COMMISSION ROYALE DES MONUMENTS ET DES SITES
KONINKLIJKE COMMISSIE VOOR MONUMENTEN EN LANDSCHAPPEN

Objet : BRUXELLES. Rue au Beurre, 39-41

Demande de permis unique portant sur la restauration de deux immeubles classés, l'extension d'un logement, la diminution de la surface commerciale existante, la création d'une terrasse en intérieur d'îlot et la modification des châssis de la devanture commerciale.

Avis conforme de la CRMS

1. Concernant les façades à rue :

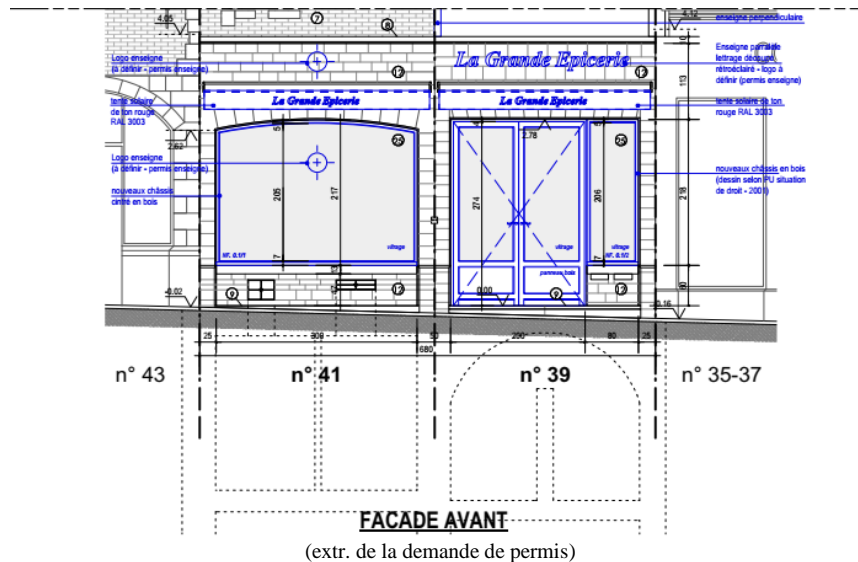
- concernant la teinte des menuiseries du n°41, elle demande qu'une étude stratigraphique soit réalisée afin de s'appuyer sur une réalité historique, de confirmer la couleur retenue et de soumettre ce choix à l'approbation de la DPC ;

- elle demande de détailler l'état du cimentage (ou enduit) actuellement en place sur la façade avant du n°39, de soumettre à la DPC les étapes de sa restauration/réfection et (sur base étayée) la polychromie envisagée. S'il est question de dérochage, il est demandé de réaliser des essais afin de voir si l'opération est possible en fonction de l'adhérence à la maçonnerie existante et de soumettre les résultats à l'approbation de la DPC ;

- concernant les nouvelles menuiseries à placer au n°39, la CRMS demande de fournir des détails d'exécution et de réaliser un mock-up d'un nouveau châssis (modèle II). Concernant la polychromie, elle demande – à défaut d'avoir un ancien châssis sur lequel investiguer - de justifier le choix sur base d'études historiques d'immeubles similaires afin de trouver une cohérence typologique pour ces nouveaux châssis. Elle précise que les vantaux devront être équipés de petits-bois et non de petits-fers, parce que ces éléments se retrouvent sur la photographie (cfr infra) de 1910 - qui ne laisse aucun doute concernant la présence de petits bois – et parce que le principe des petits bois est cohérent avec la typologie retenue pour ces châssis début XIXe siècle ;

- elle demande d'améliorer le dessin des châssis de la devanture au n°39, dans un souci esthétique et d'homogénéité. La CRMS souhaite que l'allège maçonnée (côté droit), prévue comme étant conservée, soit enlevée et que l'ensemble de cette porte soit redessiné, en suivant les mêmes profils et modénatures pour tous les pans (ouvrants ou non) de cet accès. De plus, il est prévu d'y placer du double vitrage épais, la Commission demande de privilégier du vitrage feuilleté de sécurité moins épais, non seulement pour des raisons techniques mais aussi de dessin des modénatures. Les détails de ce nouveau châssis sont à soumettre à l'approbation de la DPC ;
